TRANS/WP.29/949
8 août 2003

Forum mondial de l'harmonisation des Règlements
concernant les véhicules (WP.29)

PROJET DE COMPLÉMENT 2 AU RÈGLEMENT No 99

(Sources lumineuses à décharge)

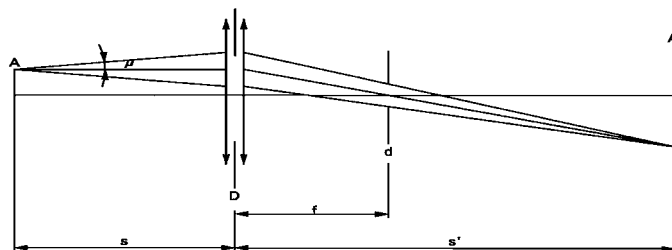
Annexe 4, paragraphe 10, modifier comme suit:

"....."

La figure ci-après montre la zone de tolérance de couleur pour la lumière blanche et la zone de tolérance restreinte pour les sources lumineuses à décharge D1R, D1S, D2R, D2S, D3R, D3S, D4R et D4S."
